Mission régionale d'autorité environnementale  
**NORMANDIE**

**Avis délibéré**  
**Création d'une usine de recyclage de plastique et implantation  
d'une chaudière bois déchet sur la commune  
de Saint-Jean-de-Folleville (76)**

N° MRAe n° 2024-5296

Figure 7 : Sites de compensation (p. 266 Annexe 3 de l'étude d'impact) Figure 8 : Zones humides évitées et compensées sur site (p. 261 Annexe 3 de l'étude d'impact)

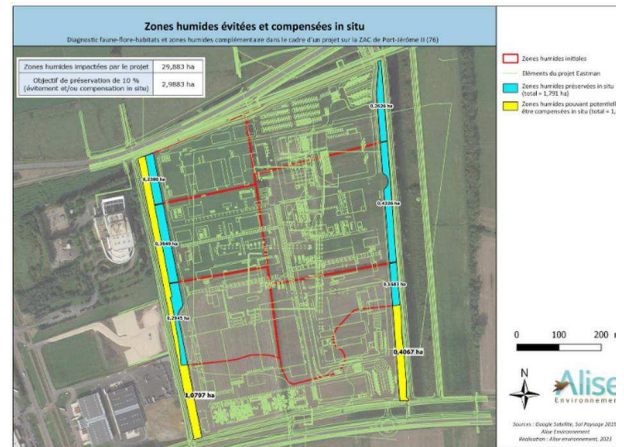
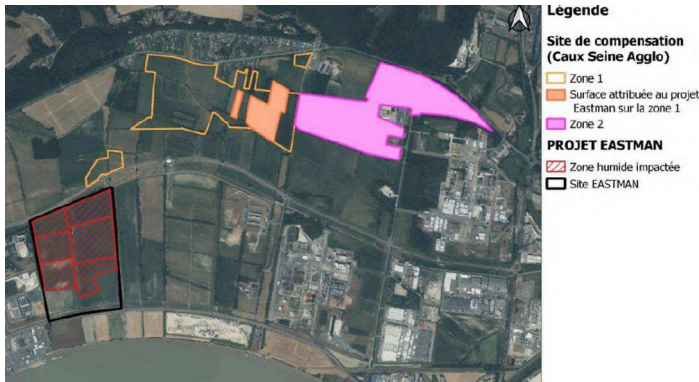
La mesure consistant à préserver des bandes de zones humides sur 1,79 ha à l'est et à l'ouest du projet (zone figurant en bleu sur la figure 8) et présentée par le dossier comme mesure d'évitement (p. 243 Annexe 3 de l'étude d'impact) serait à requalifier en mesure de réduction. En effet, certaines fonctionnalités de ces zones humides conservées à l'ouest et à l'est seront impactées par la proximité immédiate du projet, notamment la fonctionnalité d'accomplissement du cycle biologique des espèces, toutes les connexions entre habitats n'étant pas préservées.

Par ailleurs, pour les bandes de zones humides sur 1,49 ha, destinées à la compensation sur le site lui-même (zones figurant en jaune sur la figure 8), le projet vise à améliorer le potentiel hydraulique et écologique de cette partie du site, par décapage du sol sur une profondeur de 20 à 40 cm. Ce décapage visera, selon le dossier, à « *améliorer le contact avec la nappe phréatique et favoriser une expression d'espèces de milieux humides* » (p. 262 de l'annexe 3 de l'étude d'impact). Suite à ce décapage, le maître d'ouvrage prévoit la mise en place d'un pâturage extensif sur ces zones, sans que les conditions de gestion ne soient clairement définies dans le dossier.

**L'autorité environnementale recommande de réexaminer le décapage des sols envisagé dans le cadre de la compensation des zones humides sur le site, pour privilégier le recours à des solutions alternatives de mise en eau des secteurs concernés moins destructives. Elle recommande également de compléter l'étude d'impact par des éléments permettant de démontrer que la compensation des 1,49 ha de zones humides sur le site lui-même sera de nature à maintenir voire améliorer les fonctionnalités (hydrologiques, biogéochimiques et d'accomplissement du cycle biologique des espèces) de cette partie du site.**
